Číslo a název stavby: CL007172 Česká Lípa, Děčínská – rekonstrukce kanalizace a vodovodu
CES

DODATEK Č. 4 KESMLouvě O DíLO

NÁVRH ZMĚNY				číslo : 4/2025	
Zhotovitel:		Metrostav DIZ s.r.o			
Komu:		Severočeská vodárenská společnost a.s. 		Datum: 7. 7. 2025	
Název akce: CL 007 172 Česká Lípa, Děčínská - rekonstrukce kanalizace a vodovodu					
Způsob odeslání/ předání/datum:	poštou	e-mailem	faxem	osobně	
Odkazy	na specifikaci:	Příloha – Vyjádření geologa			
	na výkresy:	Příloha – Situace stoky, Situace výměna výkopku			
	na rozpočtové podklady:	Přílohy – Změnový rozpočet 4a, 4b			
	na jinou část SoD:				
Popis a zdůvodnění změny:					
Změna 4a - Rekonstrukce degradované stoky					
IO 01.4 Stoka A1, IO 01.5 Stoka A1-1, IO 03.1 Komunikace					
Po provedení kamerové prohlídky kanalizace úseku do ul. Hálkova od Děčínské ul. je zjištěno, že je po 5,7 m umístěna navíc skrytá šachta pod asfaltovým souvrstvím. Tento úsek je ve špatném stavu. Je nutné provést rekonstrukci kanalizační stoky KTH DN 300 do ul. Hálkova délky 13 m včetně nové kanalizační šachty (stoka A1) a rekonstrukci kanalizační stoky KTH DN 300 v ul. Děčínská délky 38,5 m včetně dvou nových kanalizačních šachet (stoka A1-1) d

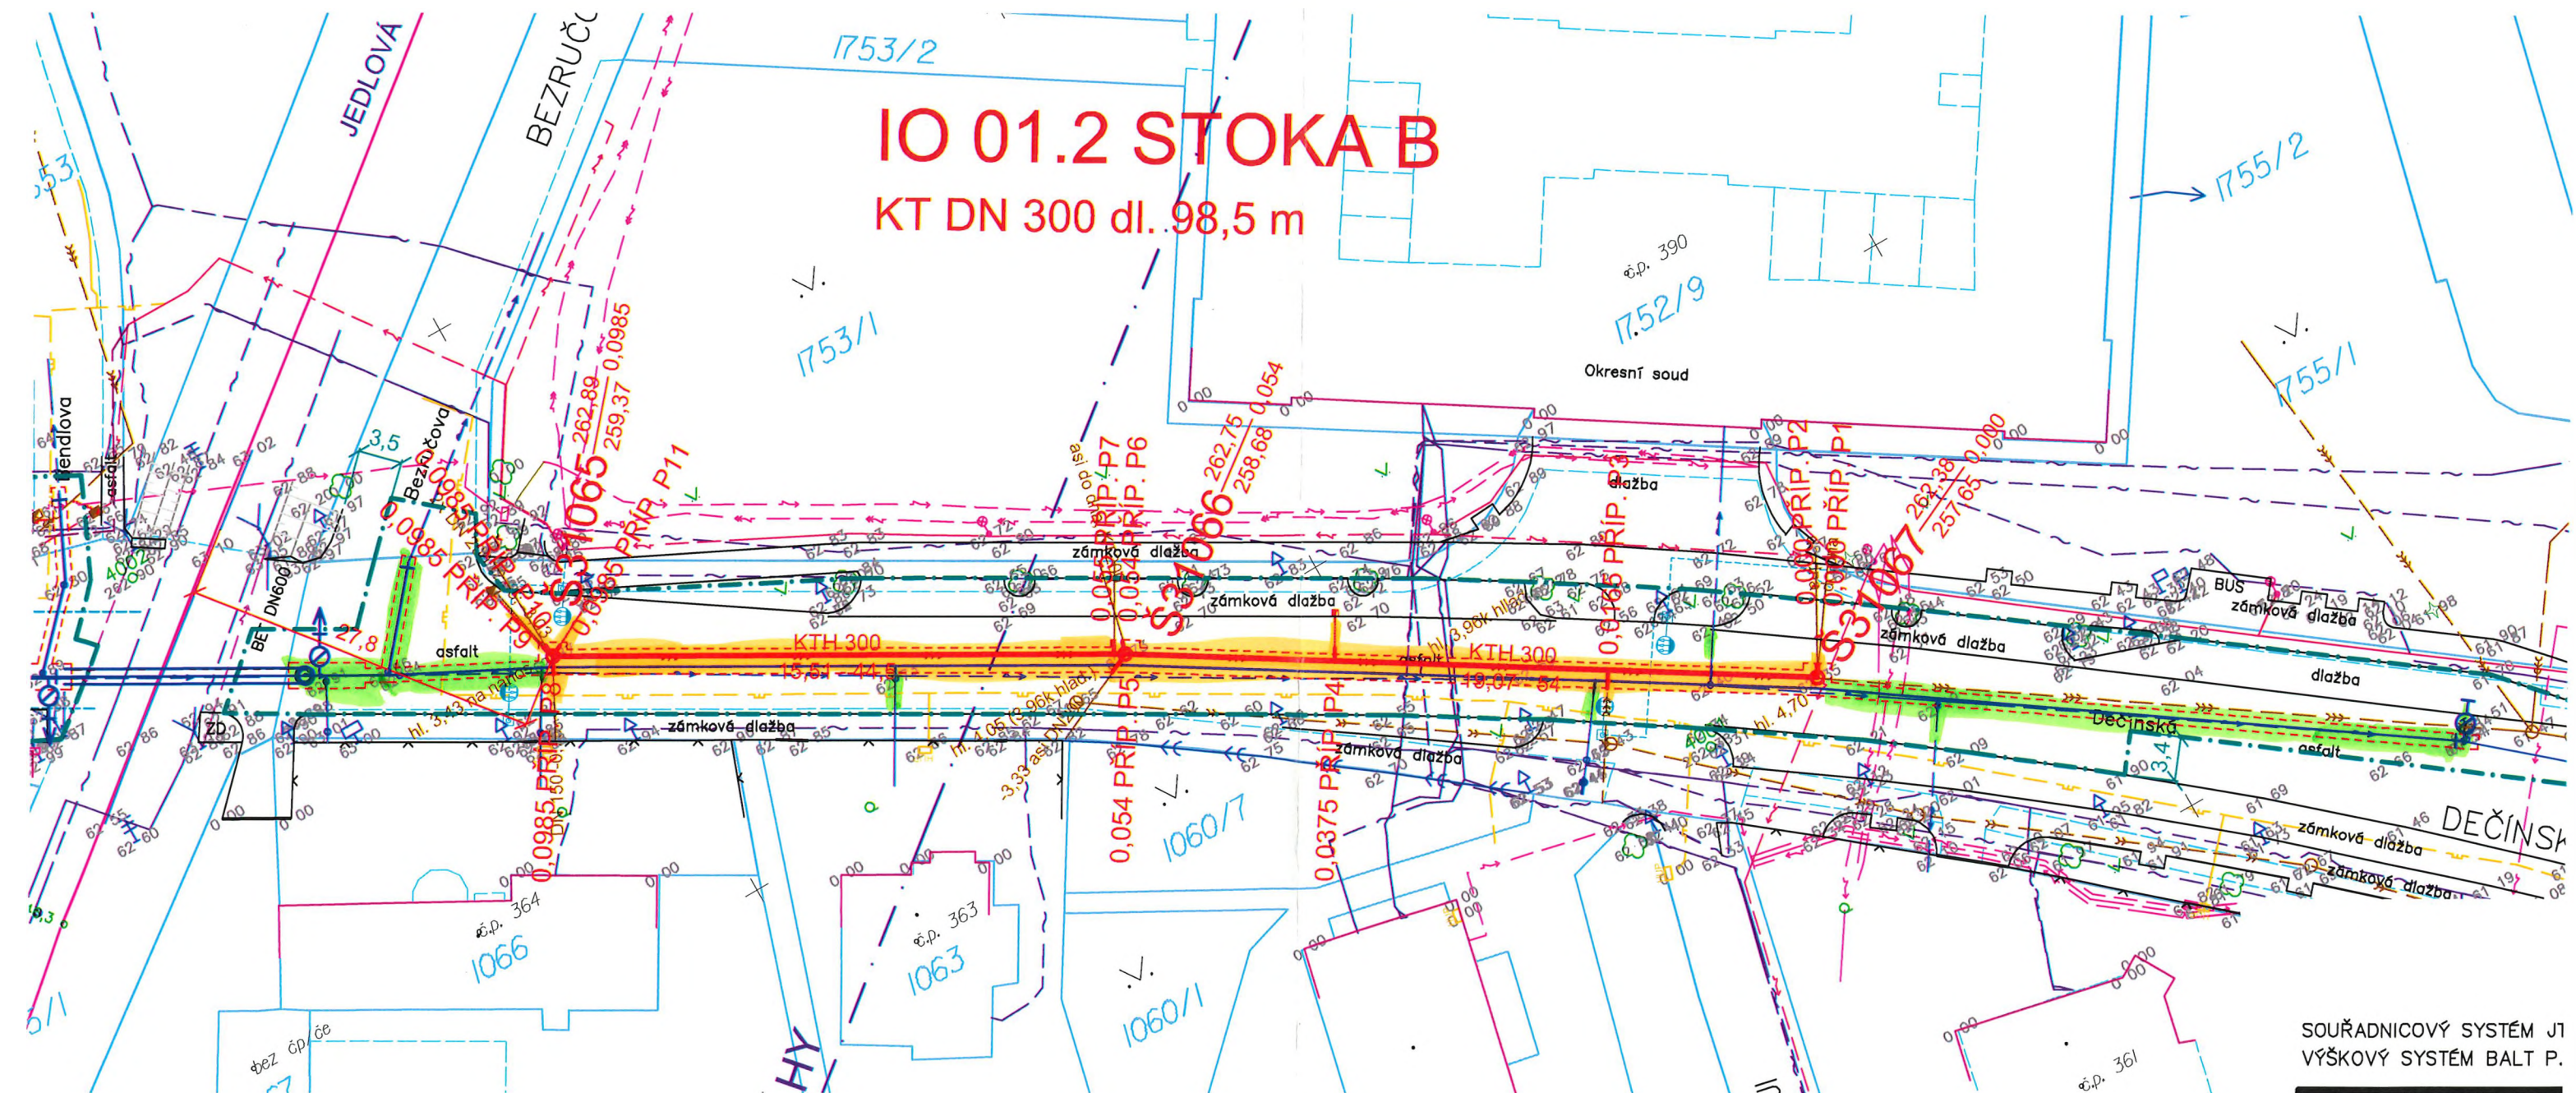
Změna 4a - Rekonstrukce degradované stoky

IO 01.4 Stoka A1, IO 01.5 Stoka A1-1, IO 03.1 Komunikace

Po provedení kamerové prohlídky kanalizace úseku do ul. Hálkova od Děčínské ul. je zjištěno, že je po 5,7 m umístěna navíc skrytá šachta pod asfaltovým souvrstvím. Tento úsek je ve špatném stavu. Je nutné provést rekonstrukci kanalizační stoky KTH DN 300 do ul. Hálkova délky 13 m včetně nové kanalizační šachty (stoka A1) a rekonstrukci kanalizační stoky KTH DN 300 v ul. Děčínská délky 38,5 m včetně dvou nových kanalizačních šachet (stoka A1-1) do které je odkanalizován bytový dům čp. 206 a 207. Tato změna projektu si vyžádá prodloužení realizace díla v tomto úseku o 14 dní. Projektová dokumentace tento úsek neřešila.

Změna 4b - Výměna výkopku

IO 02.2 vodovodní řad 2, IO 02.3 vodovodní řad 3, IO 01.2 kanalizace stoka B

Po zahájení prací na vodovodních řadech 2, 3 a kanalizační stoce B byl proveden rozbor vytěženého materiálu geologem. Ten prokázal, že výkopek není vhodný pro zpětný zásyp v plánovaném poměru dle PD 50/50 (stávající/nový). Dle vyjádření geologa lze provádět zásyp v poměru 80 % nového materiálu a 20 % původního. Vytěžený materiál, který nelze přetřídit je nutné odvést na skládku.

POŘAD. ČÍSLO	OZNAČENÍ DATUM	POPIS ZMĚN	PŘÍLOHA/NAHRAZUJE Č. (DATUM)
1	DODATEK 04/2024	DOPLNĚNÍ STOKY A-1 (DO HÁLKOVY UL.) A STOKY A1-1 (DĚČINSKÁ SMĚR ANTONÍNA SOVY)	C.3.1.2.1

VÝMĚNA ZÁSYP. MAT 80% / 20%
